INSTITUTO COSTARRICENSE DE ACUEDUCTOS Y ALCANTARILLADOS

“INFORME DE AUDITORÍA DE CARÁCTER ESPECIAL ATINENTE A LA LICITACIÓN PÚBLICA N.º 2011LI-000007-PRI DENOMINADA “MEJORAS EN EL SISTEMA DE ABASTECIMIENTO DE ATENAS, ETAPA I””

AU-2020-00366 del 29 de julio de 2020

Figura 11. Modificación de la unión fundación – muros del tanque.
Fuente: Bitácora CFIA 1774.

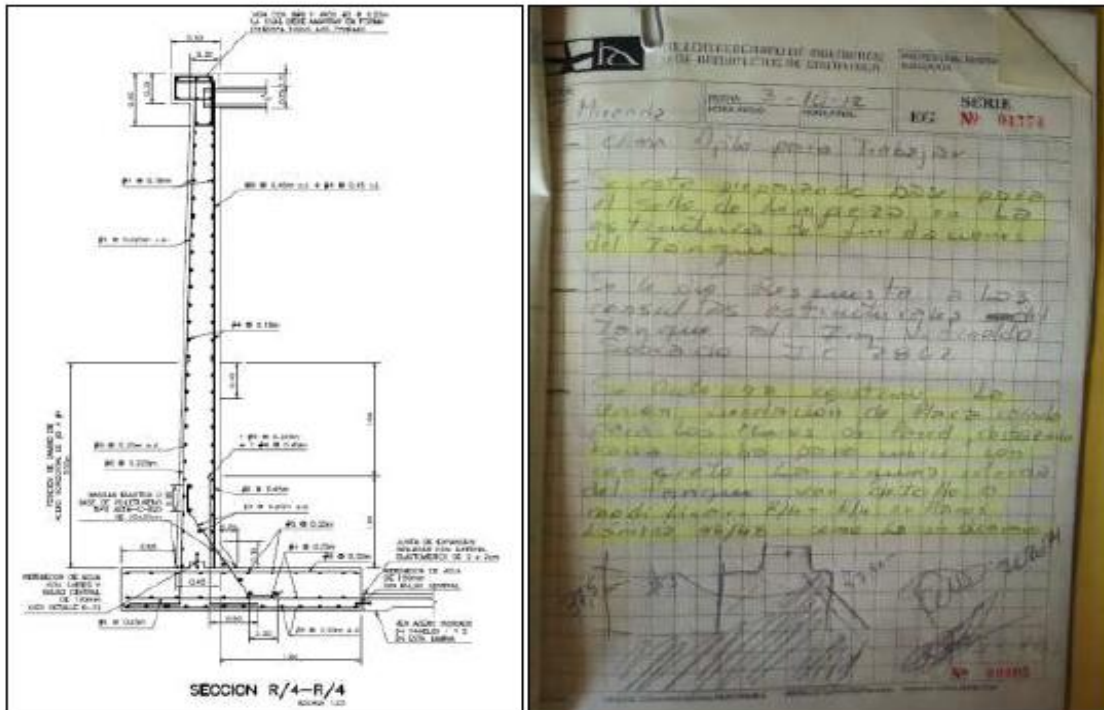
- *Modificación del detalle de la unión de la losa de fundación del tanque con los muros, lo cual fue autorizado en el folio N°00005 de la bitácora CFIA 1774 por el Ing. Jorge Miranda Zamora, inspector AyA del proyecto.*

- Desde el punto de vista estructural, el desplazar la junta de construcción entre losa y muro 37,5 cm por encima de la cara superior de la fundación se considera conveniente y adecuado, ya que esto permite un mejor empotramiento del refuerzo vertical en su arranque, lo que evita su deformación excesiva durante la etapa de construcción. No obstante, las reparaciones y defectos observados en algunas paredes externas en una zona coincidente con la ubicación de la junta es un indicador de que existieron problemas de ejecución constructiva en el detalle de unión que afectaron su impermeabilidad.

Reparaciones realizadas en parte inferior de muro (zona de junta de construcción), pared norte del tanque

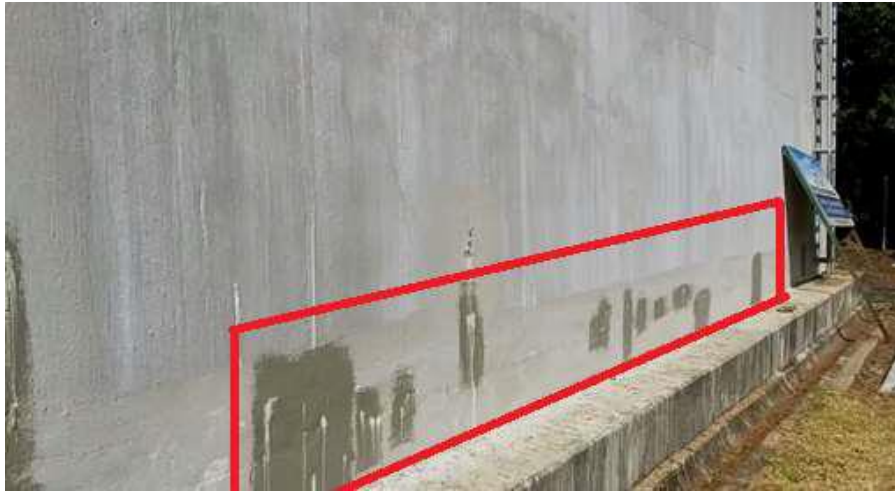
- Se desconoce si el producto EPOBECC TAP FINISH (acabado epóxico) fue utilizado como acabado inicial al interior del tanque.
- Se confirma que la junta constructiva inferior del muro es un punto recurrente de filtraciones y eflorescencias.
- Se confirma que la losa de techo fue impermeabilizada con una membrana bituminosa, aunque se desconoce el producto y si este satisface las especificaciones contempladas en planos.
- Se evidencia que, si existe un registro de las distintas reparaciones realizadas al tanque, sin embargo, tales anotaciones no se encuentran registradas en las bitácoras del proyecto.

Diseño de detalle de paso sujeto a puente sobre el río Cajón.
Fuente: Planos de diseño, LAM 41. (Informe UEN-PC-2020-01539)

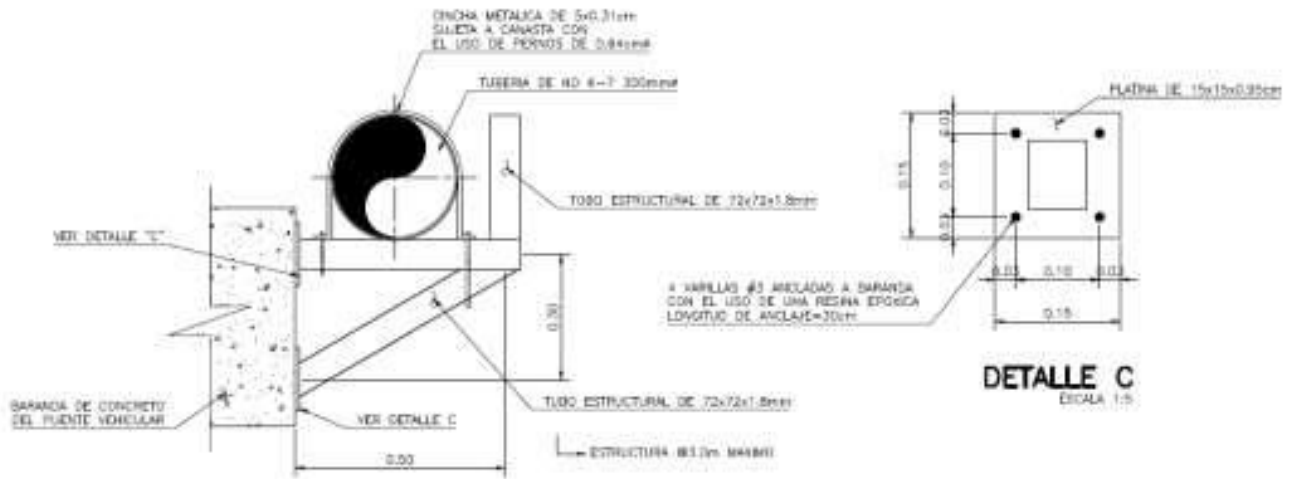
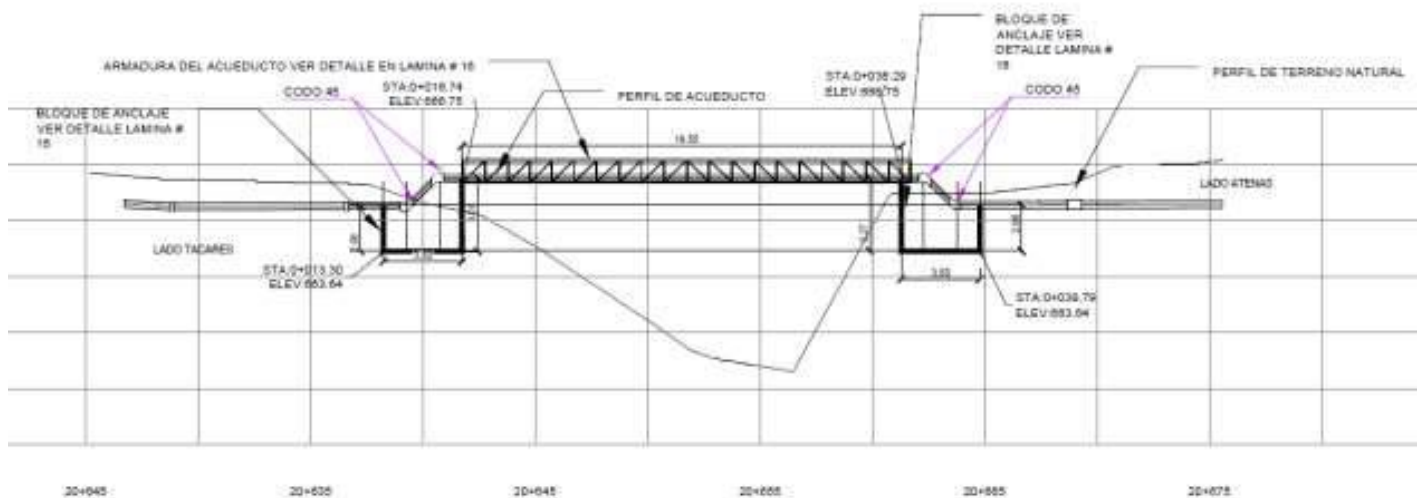
- *Modificación de la estructura de soporte de la tubería sobre el río Cajón, pasando de una tubería auto soportada a una cercha metálica. Ver anexo N.º4.*
